PZPZ/DS/ 303 /2015

**Dotyczy:** odpowiedzi na zapytanie do Specyfikacji Istotnych Warunków Zamówienia w postępowaniu o udzielenie zamówienia pt.: „Dostawa i wymiana dwóch baterii akumulatorów zasilających urządzenia centrali telefonicznej dla WĘGLOKOKS KRAJ Sp. z o.o. KWK Bobrek”. (nr sprawy PRZZ/0096)

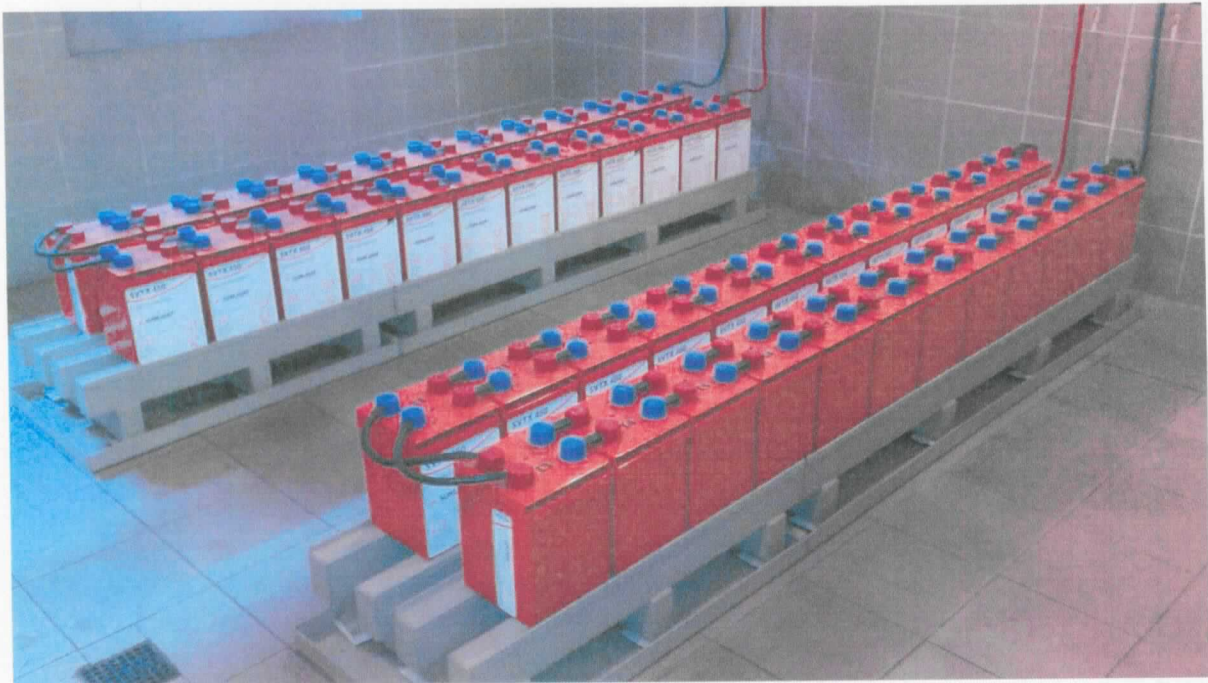
Jakie baterie (producent, model baterii) należy utylizować ?

Należy utylizować baterie firmy SUNLIGHT model SVTX450 .
